MAGISTRÁT HLAVNÍHO MĚSTA PRAHY

Připomínkování Metropolitního plánu hl. m. Prahy

Druh subjektu		Orgán veřejné moci		
Jméno		Příjmení		
Titul před		Titul za	Datum narození	
Jméno/Název subjektu		Městská část Praha-Ďáblice		
Jméno jednatele		Martin Tumpach		
IČ	231266	ID datové schránky	dkvbw9b	
Ulice	Osinalická	Č. popisné/ č. evidenční	1104/13	
PSČ	18200	Obec	Praha 8	
Telefon	774554343	Email	martin.tumpach@dablice.cz

16) Importovaná - 3/propojení s Letňany

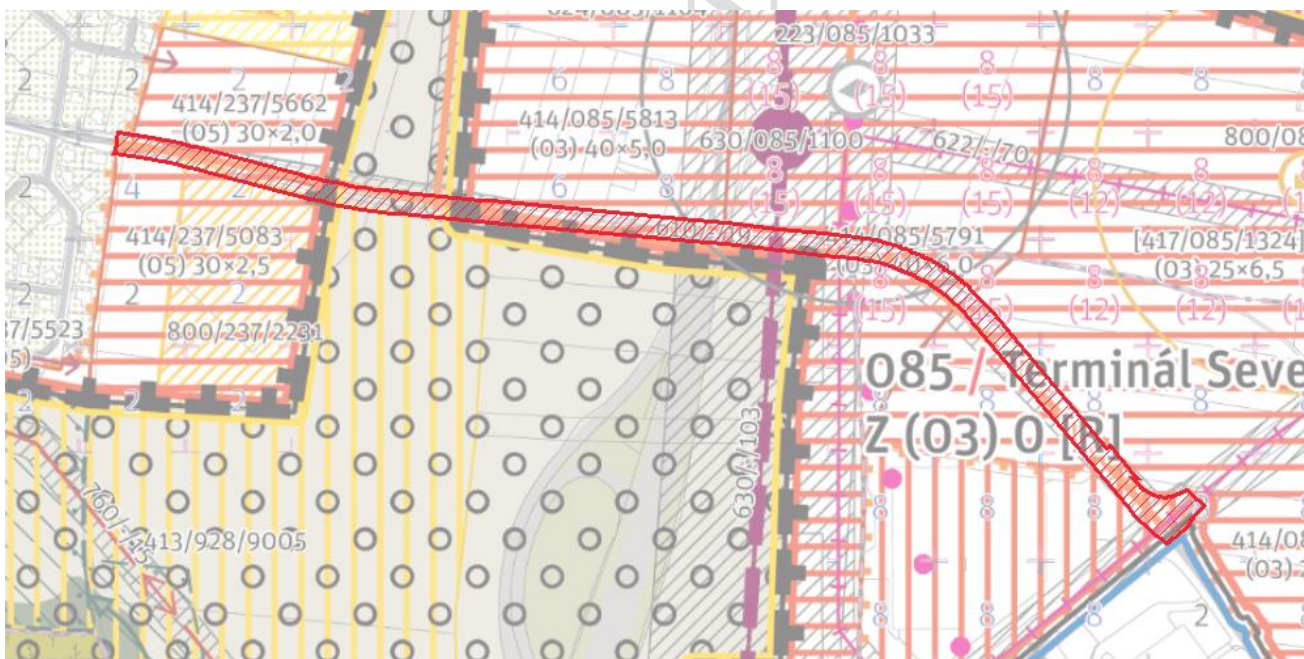
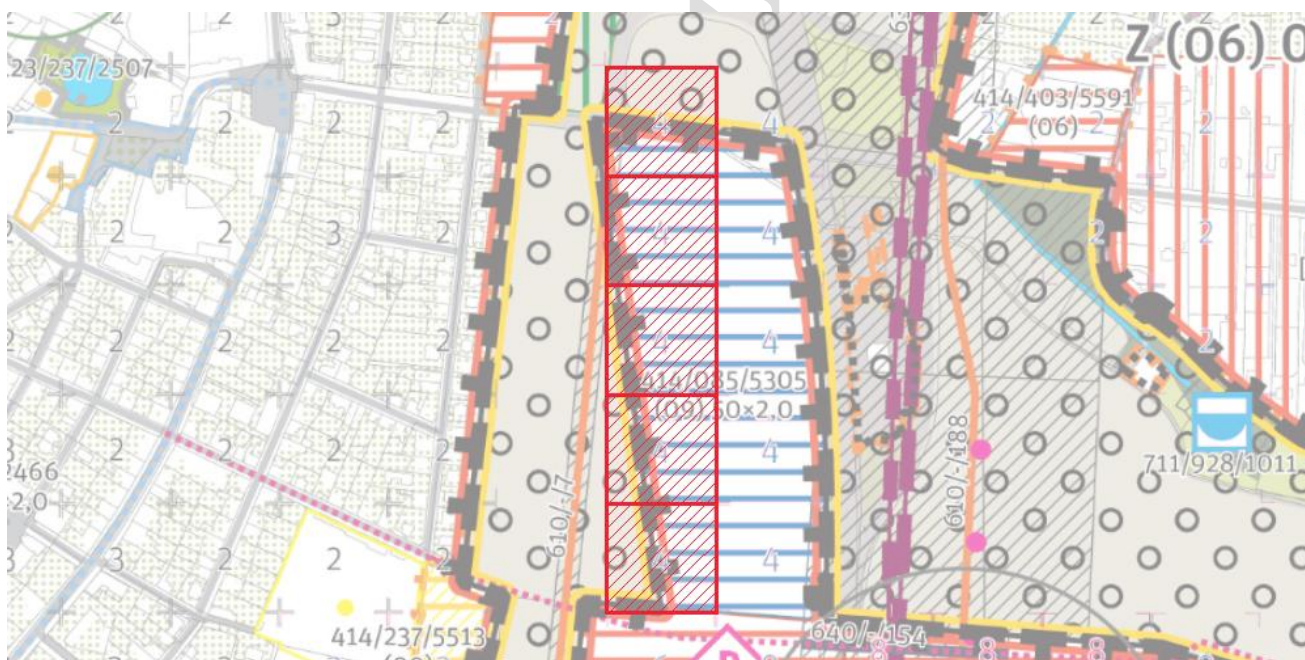
MČ trvá na požadavku, aby prvek 610/-/19 Komunikační propojení Ďáblice – Letňany – návrh bylo pouze pro pěší a cyklisty. Tj. aby prvek byl změněn ze sběrné komunikace městského významu na stavbu pro bezmotorovou dopravu.

Text zdůvodnění: Navrhované kapacitní dopravní propojení zavádí na území městské části neodůvodněně tranzitní automobilovou dopravu. Potřeba překonání Cínovecké ulice je přitom v tomto prostoru dána pouze požadavky pěší prostupnosti krajiny. Navržené propojení neřeší negativní důsledky navrhované komunikace na území stávající zástavby a na zdraví obyvatel, zejména na současnou podobu navazující ulice K Lomu a pokračování v ul. Ďáblické. Problematika důsledků vyvolaných dopravních kongescí by byla o to závažnější, že do návrhu byla nově umístěna další komunikace s vyústěním v dotčené lokalitě - tzv. obchvat Čakovice, který je navíc ve

28) Komunikace 610/-/188 Komunikační napojení Kostelecká - Terminál sever

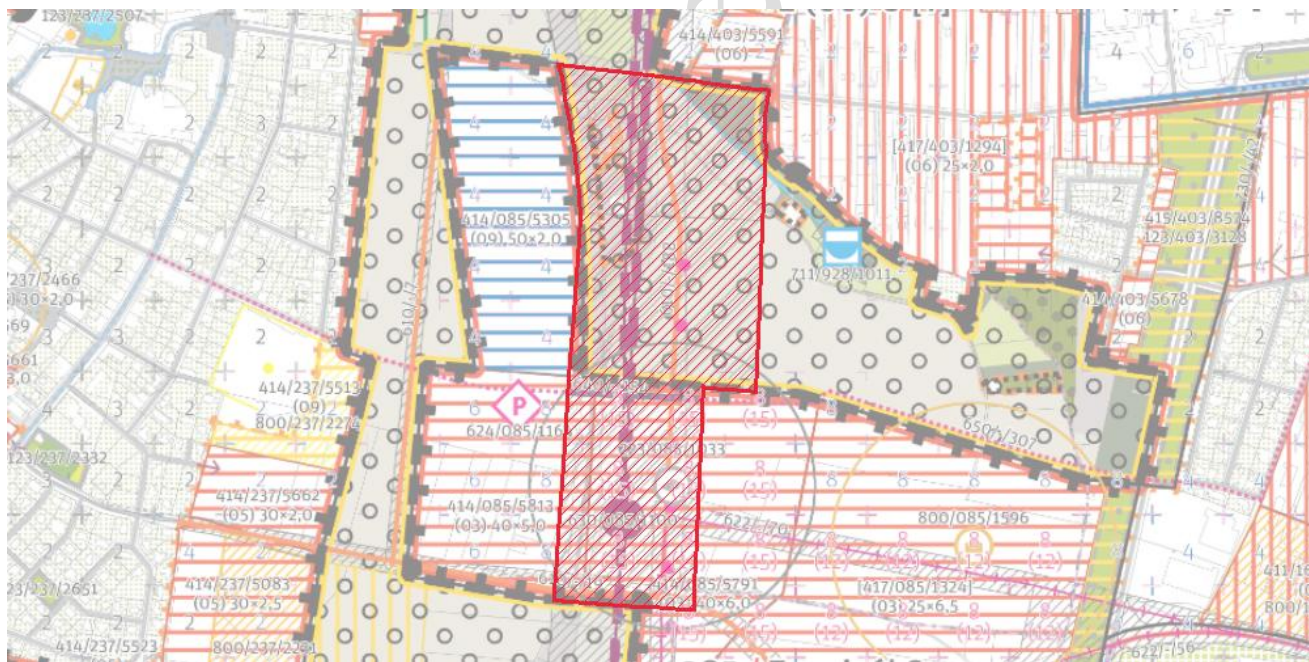
Text vyjádření: MČ nesouhlasí s návrhem komunikace 610/-/188 Komunikační napojení Kostelecká - Terminál sever, vzhledem k nesouhlasu s Terminálem Sever.

Text zdůvodnění: MČ považuje návrh za nevhodný jak z hlediska urbanistického, tak dopravního.

29) Sportovní areál Ďáblice 414/237/5513

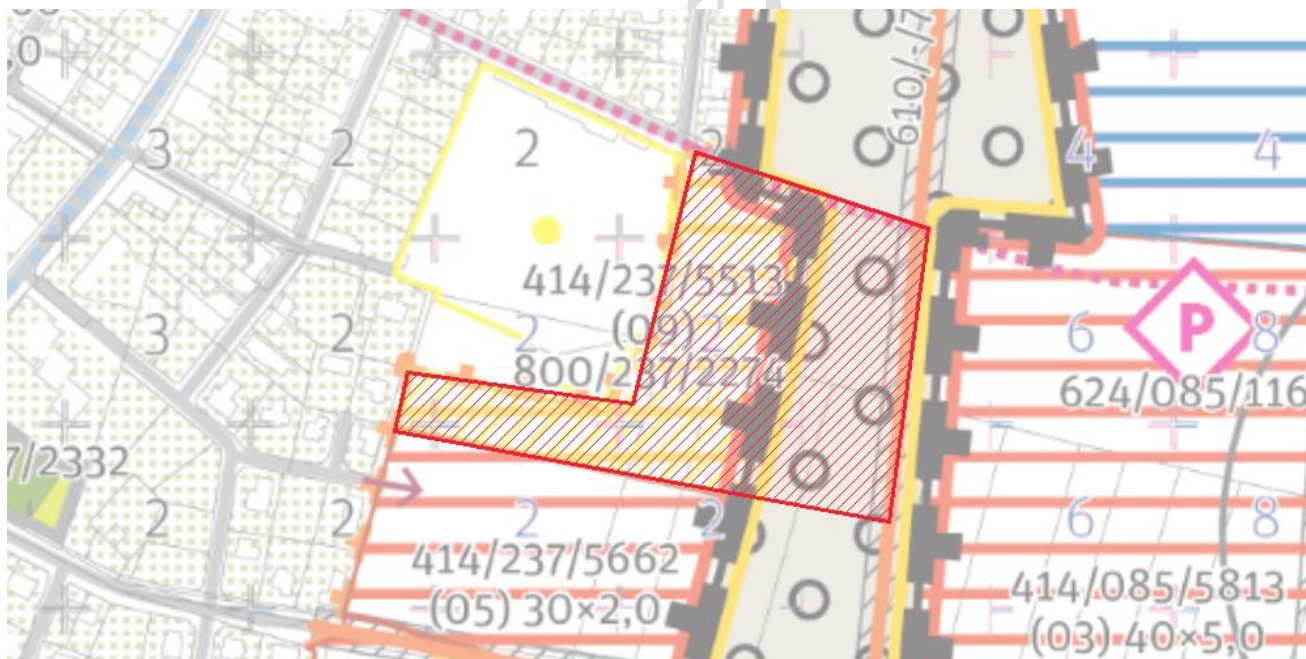
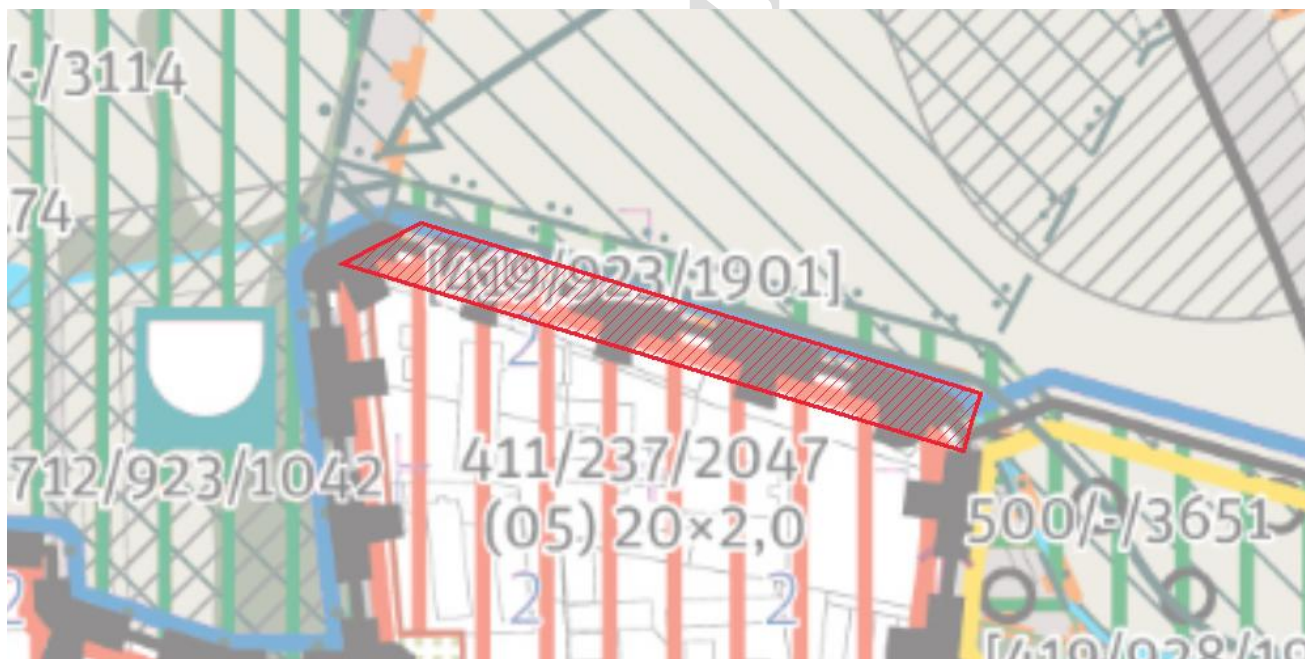
MČ nesouhlasí se zmenšením zastavitelné rozvojové plochy s rekreačním využitím oproti ploše určené pro sport dle současného územního plánu. MČ požaduje rozšíření zastavitelné rozvojové plochy s rekreačním využitím minimálně na celou plochu pozemků 1729/625 a 1729/626 v k. ú. Ďáblice. Na připomínce trváme pokud nedojde k akceptaci naší připomínky rozšíření zastavitelné rozvojové plochy s rekreačním využitím v ploše 414/237/5662.

MČ již připravuje záměr na rozšíření sportovního areálu a na využití pozemků 1729/625 a 1729/626 v k. ú. Ďáblice pro

30) Terminál Sever

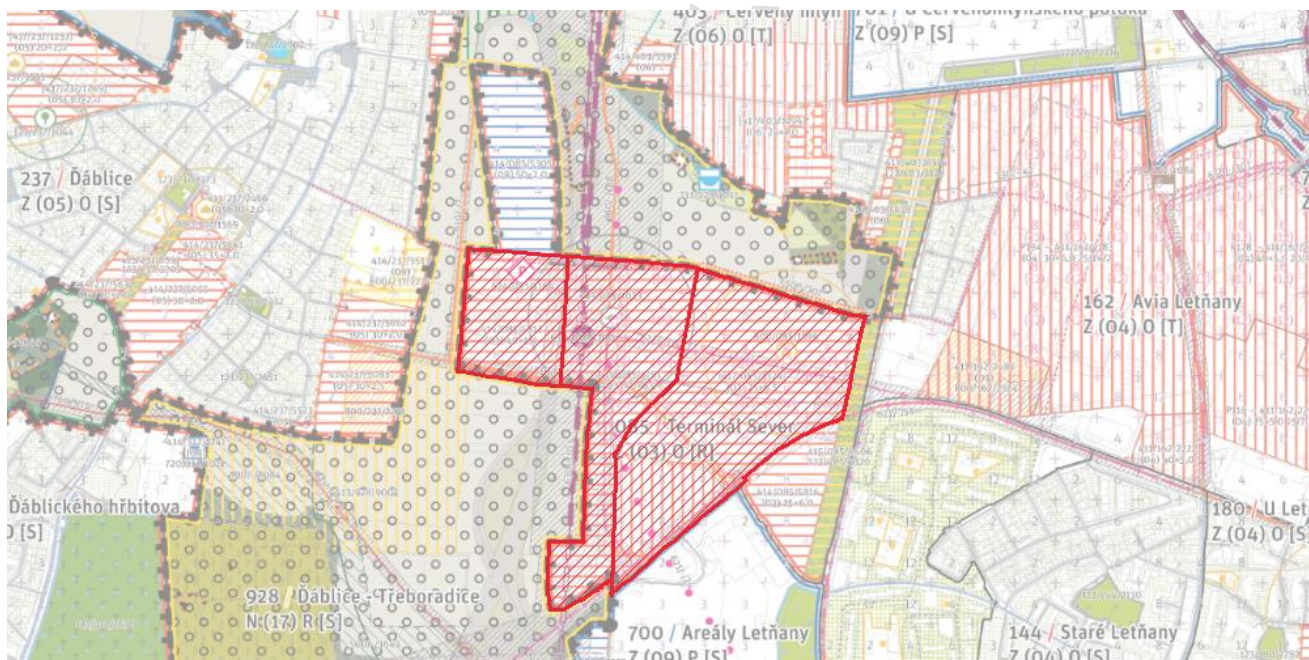
Text vyjádření: MČ nesouhlasí se záměrem 085/Terminál Sever a žádá jeho zrušení a upravení návrhu zastavění daného území v souladu se stávajícím územním plánem.

Text zdůvodnění: MČ považuje návrh za nevhodný jak z hlediska urbanistického, tak dopravního. Návrh nerespektuje stávající ani navrhovanou vesnickou strukturu „Ďáblic“.

31) Výška zástavby v ploše 414/237/5083

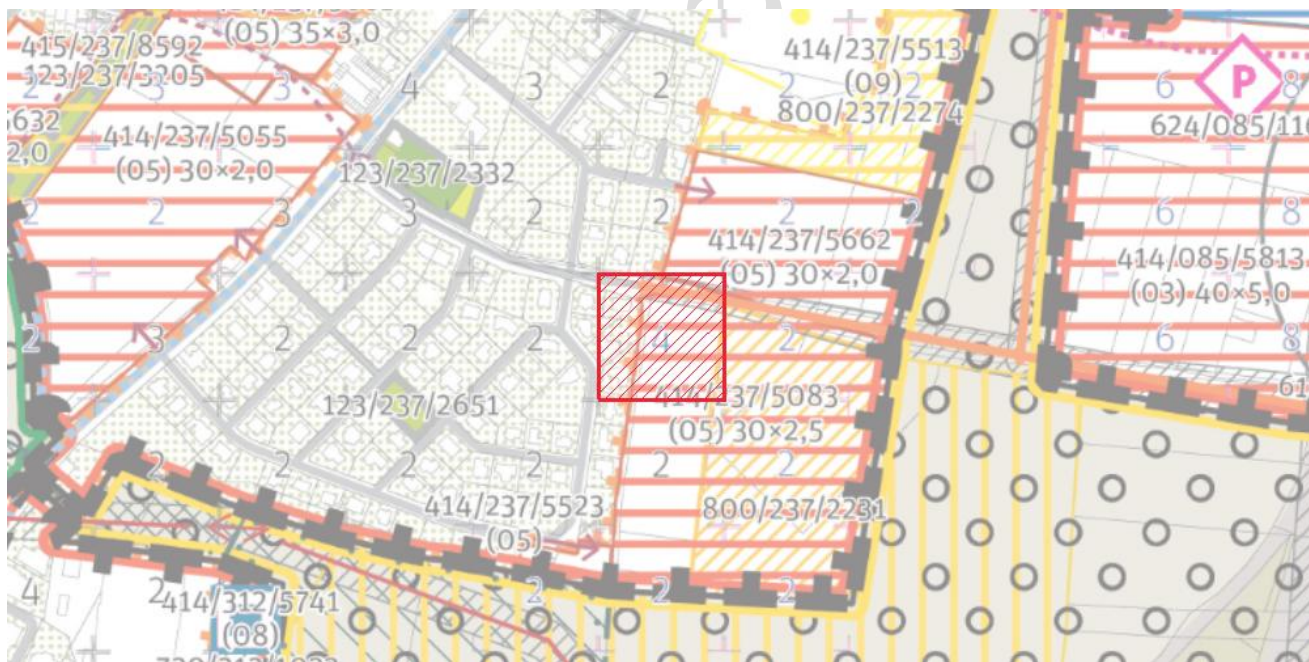
Text vyjádření: MČ nesouhlasí se zvýšením výškové úrovně v ploše 414/237/5083 ze „2 RNP“ na „4 RNP“ a požaduje snížení výšky na „2 RNP“.

Text zdůvodnění: V ploše 414/237/5083 došlo v jednom místě u ulice K Lomu ke změně výšky zástavby ze „2 RNP“ na „4 RNP“ a to i přesto, že v ostatních místech této plochy je výška „2 RNP“, stejně tak jako ve všech přilehlých oblastech a v naprosté většině celého území 237/Řáblice. Toto místo bezprostředně sousedí se stávající zástavbou, kde jsou přízemní domy s podkrovím a cca 1/3

32) Zástavba v ploše 414/237/5055

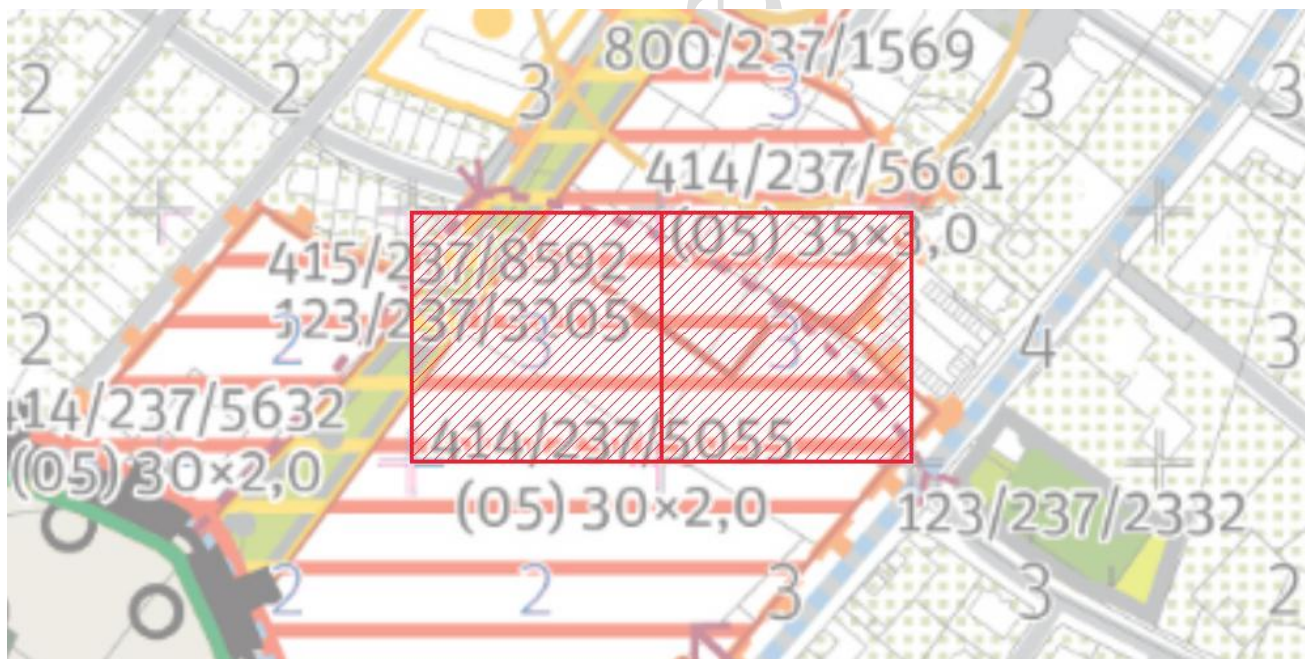
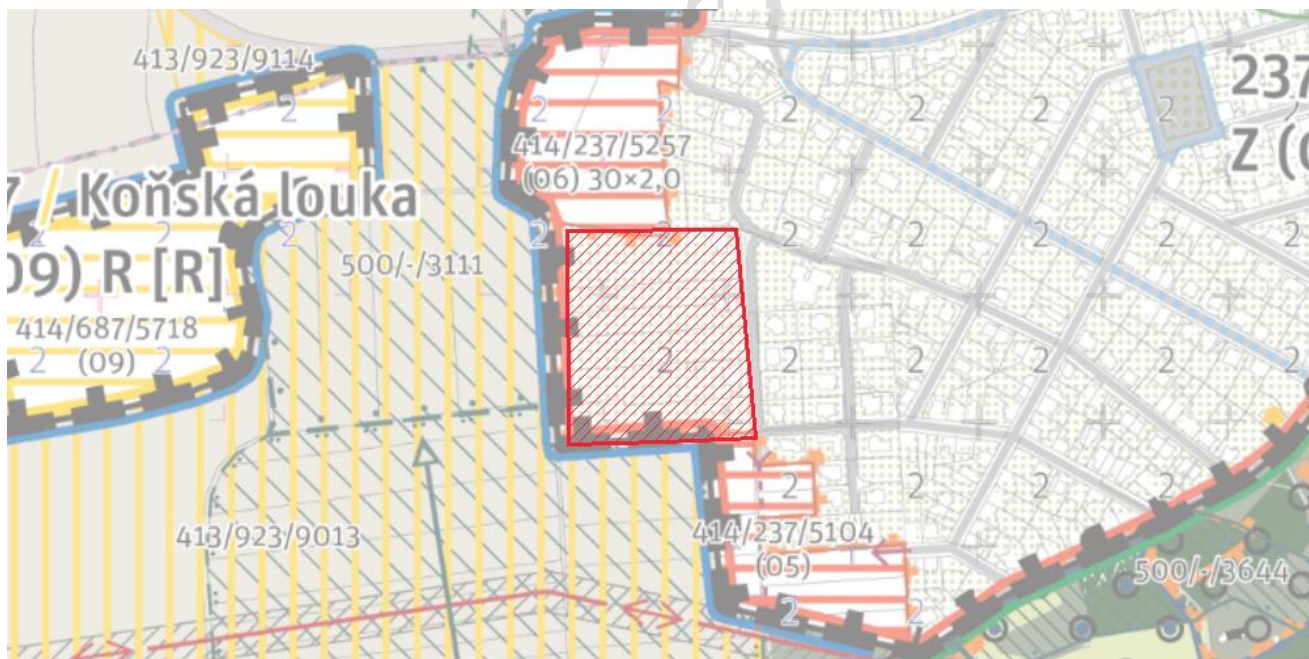
MČ požaduje u dvou čtverců výškové úrovně v ploše 414/237/5055 cca v místě mezi ul. K Lomu a K Náměstí, snížení výškové úrovně ze „3 RNP“ na „2 RNP“. MČ dále požaduje zástavbu v ploše 414/237/5055 podmínit uzavřením plánovací smlouvy a zpracováním územní studie.

MČ považuje za vhodné, aby výšková úroveň v tomto území respektovala sousední stávající zástavbu i okolní navrhovanou zástavbu.

33) Území západně od ul. Buližnickové a jižně pod plochou 414/237/5257

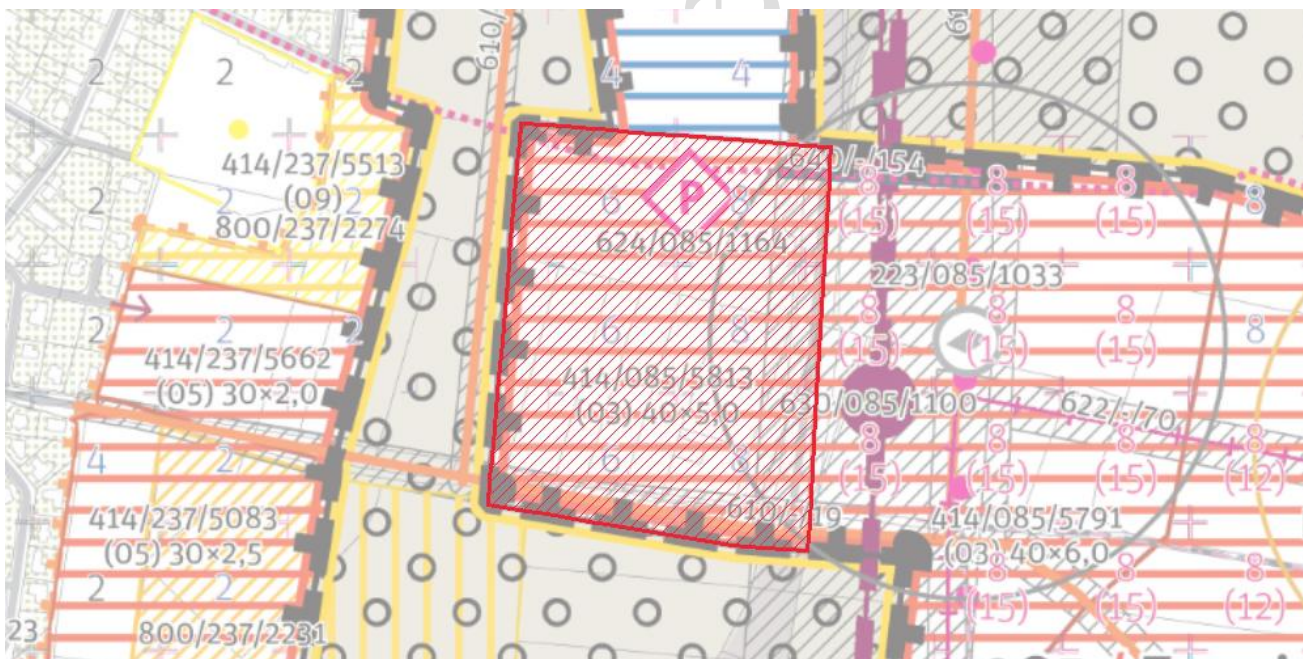
MČ nesouhlasí s rozšířením zastavitelného území oproti současnému územnímu plánu západním směrem a požaduje u ul. Buližnickové hranici zastavitelného území vrátit na úroveň stávajícího územního plánu. V případě ponechání tohoto území jako zastavitelného, MČ požaduje podmínit zástavbu v tomto území zpracováním územní studie, která by určila, jak bude rozšířené zastavitelné území dopravně napojeno.

Rozšířené území není dopravně napojeno a při případném dělení pozemků nebude možné se dopravně dostat k nově zastavitelnému území.

6) Importovaná - 104/rozvojová plocha 413/237/2610

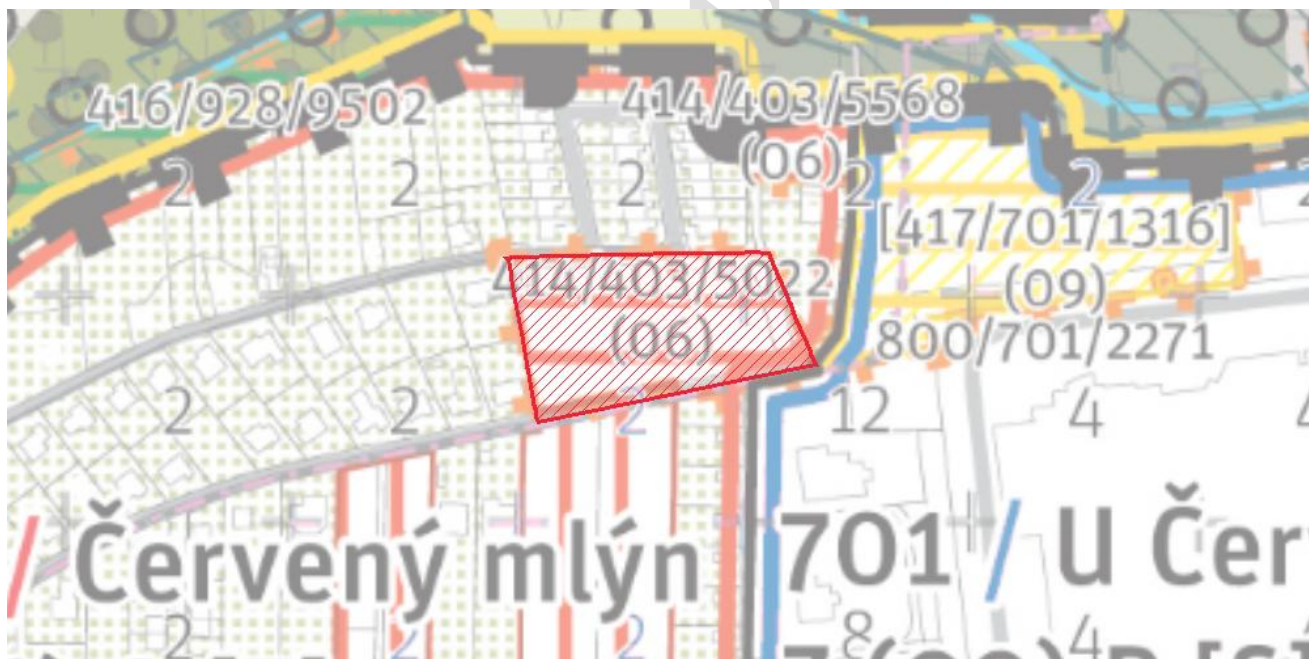
Plocha pro rekreační využití byla zmenšena více, než MČ požadovala.

Vzhledem k tomu, že zastavitelná plocha pro rekreační využití byla zmenšena více, než MČ požadovala, MČ požaduje zvětšení plochy pro rekreační využití do rozsahu, v jakém původně požadovala její zachování. Případně, a to se jeví jako vhodnější, rozšířit zastavitelnou plochu pro rekreační využití 414/237/5513 jižním směrem o odpovídající výměru a plochu 414/237/5662 o tuto výměru zúžit. Stávající stav je pro MČ akceptovatelný pouze za vyhovění Přípomínce "Sportovní areál Ďáblice 414/237/5513" - rozšíření rekreační plochy na minimálně na celou plochu pozemků ppč. 1729/625 a 1729/626, oboje v k. ú. Ďáblice.
